SÄKERHETSMEDDELANDE (SM)

Spårändringar vid Roslags Näsby samt Tri Jvg ur bruk Roslags Näsby – Visinge

Underrättelse om signal- och plattformändring i Roslags Näsby

Figur 1: Rnb, anläggning efter signal- och plattformändring. Område där Tri Jvg tas ur bruk indikerat i blått. Ny placering av signal 105 och ny plattform indikeras i lila.

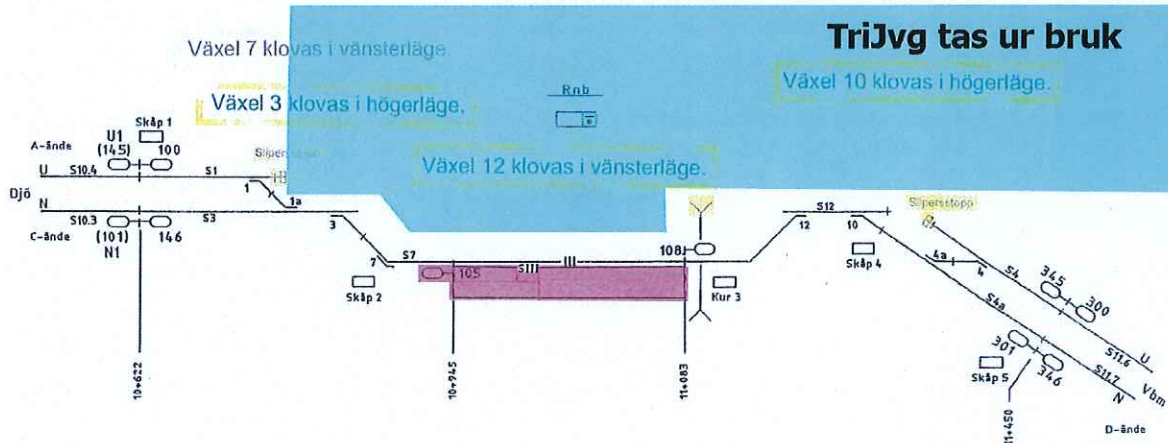
- Utfartssignalerna från spår 1 och 2 (104, 106, 107 och 109) är tagna ur bruk.
- Vid spår 3 är plattformen flyttad till östra sidan av spåret.
- Utfartssignal 105 är flyttad till vänster sida om spår 3.
- Växlarna 3 och 10 är låsta och klovade i högerläge.
- Växlarna 7 och 12 är låsta och klovade i vänsterläge.

- Rnb Spår 1 norr om slipersstopp växel 1
- och
- Vis uppspår signal 257
 - Vis nedspår signal 259
- samt
- Rnb spår 2 mellan växel 3 och växel 12
